Vanløse den 29. november 2021

Ansøgning om ændring af skiltning og afmærkning på Børglumvej

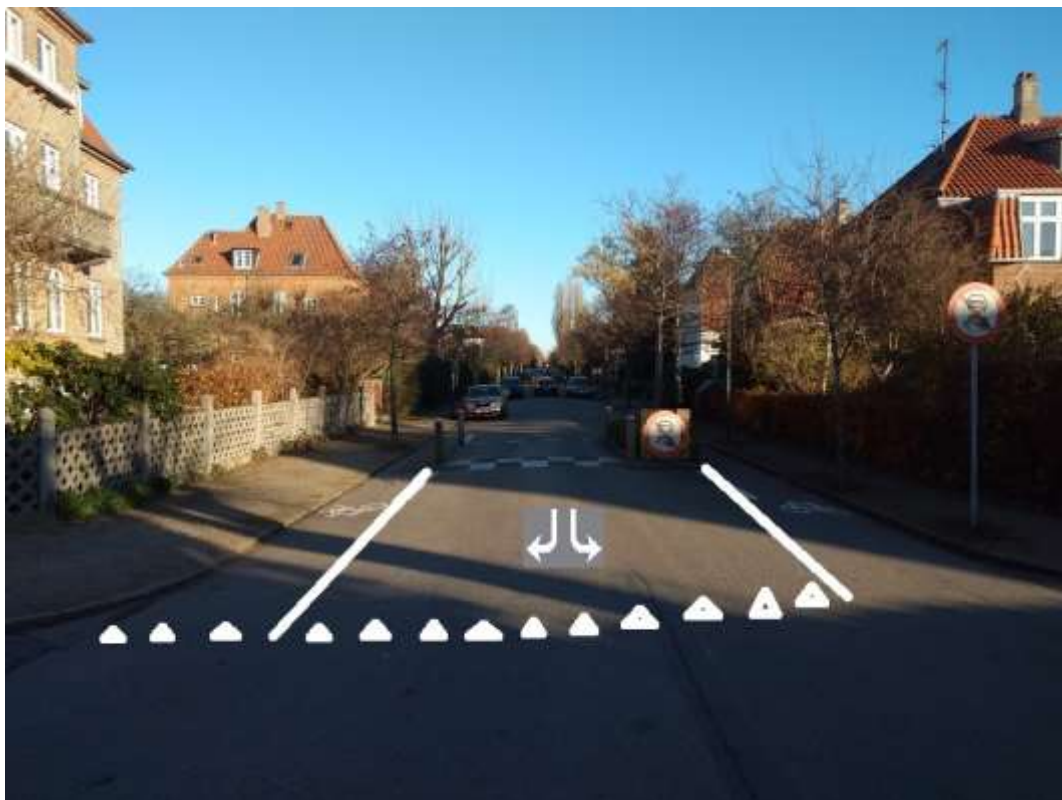
1) Ændret skiltning og afmærkning i forbindelse med krydset Børglumvej / Støvringvej

- Forlængelse af cykelbanerne, så de går helt frem til krydset i begge sider, og optegning af nye cykelikoner på vejbanen.
- Hajtænder på begge sider af vejen, der klart indikerer, at det kun er cykler der må køre ind på Børglumvej. Hajtænderne har dimensionen 50x60 cm og er hvide.
- Pile på vejbanen der angiver at biler enten skal dreje op eller ned af Støvringvej.
- 2 Ekstra C22 skilte med "Indkørsel for motorkøretøjer forbudt" placeret på lave galger med 50 cm frihøjde i de bede, der er ved det første bump.

Herover: Børglumvej i retning mod Ålekistevej med de samme ændringer.

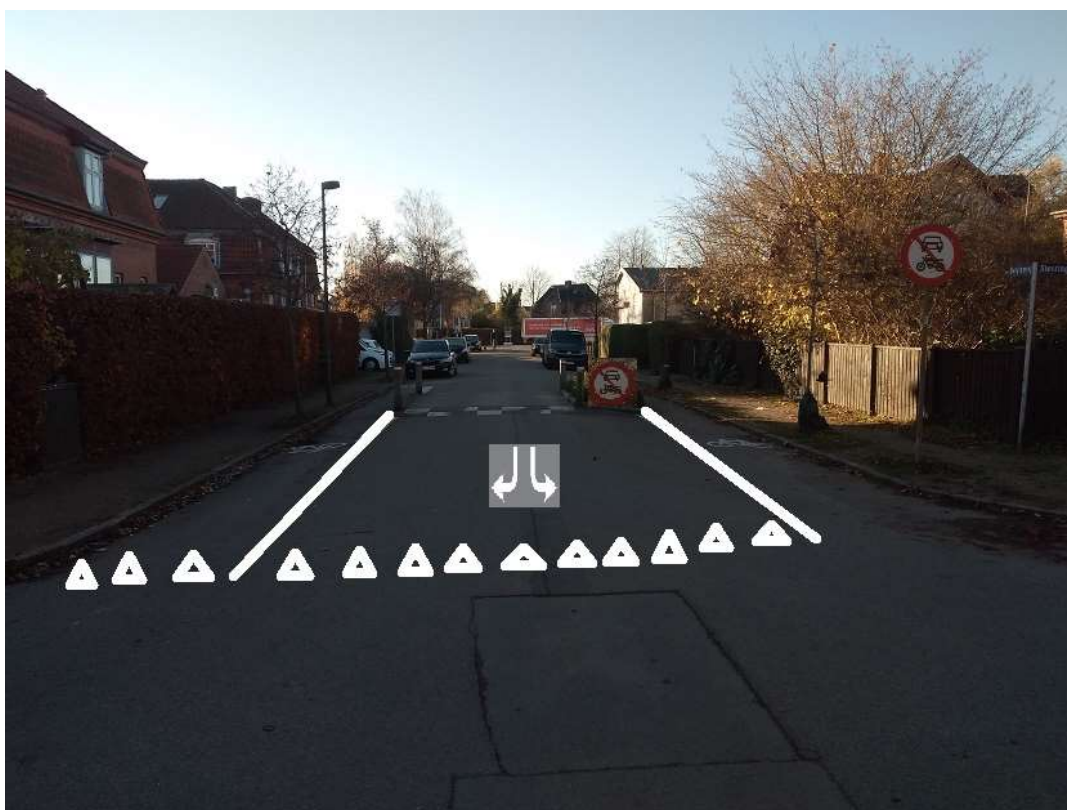
Jeg har indkøberet de nye lave skilte og tegnet forlængede cykelbaner samt hjaltænder.

Her ses som eksempel krydset Børglumvej \ Tirsbækvej

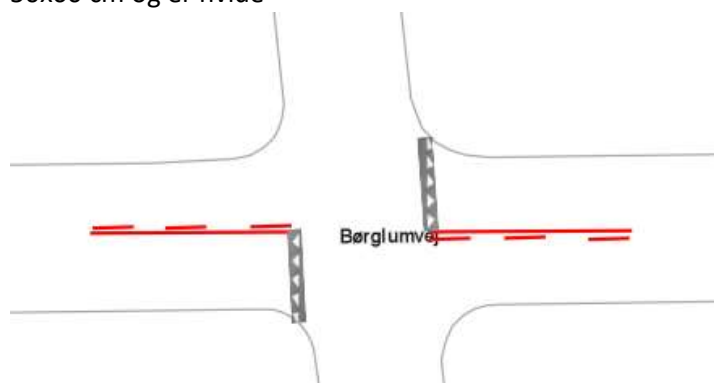
På den del af Børglumvej der ligger øst for Jernbane Alle, er der skiftevis ubetinget vigepligt på hver anden tværvej, og det gælder derfor krydsene ved Tirsbækvej og Clausholmvej, mens der på Kaløvej er ubetinget vigepligt i forhold til Børglumvej.
